文件编号	JD-PJ-0133?	A1

PRODUCT ? ?:	? ?	UNIT ? ?:	MM	DRAWN BY ? ?:	???	09.03.12	?? INDENTATION	?? ? 2? ???	4
RAWING NO ????:	JD-9E-0029	SCALE ? ?:	1:1	CHECKED BY ? ?:			???? (??)????		3
CLIENT ? ?:	??? LM002	MASTERIAL ? ?:	???	APPROWVED BY ? ?:			JIANGDING,HANDWARE.MANUFACTURE.CO.LTD		2
									1 设变 09.03.12加铣开口,加钻φ6孔
									SIGN REVSION DATE DESCRIPTION

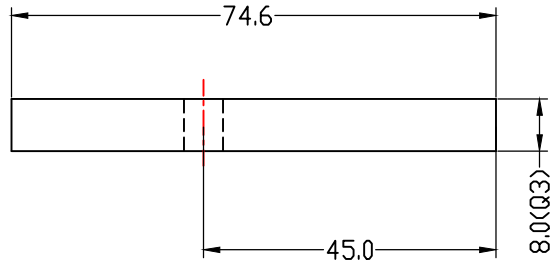
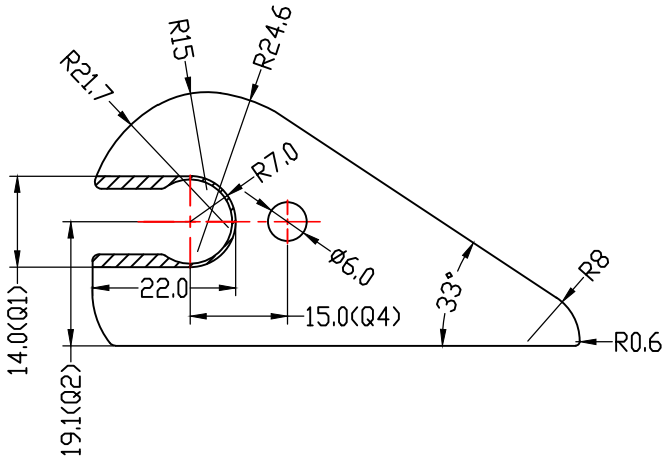
注: 共用0E-0072模具,
加铣开槽，加钻φ6孔

收到此图,前图09.02.14作废
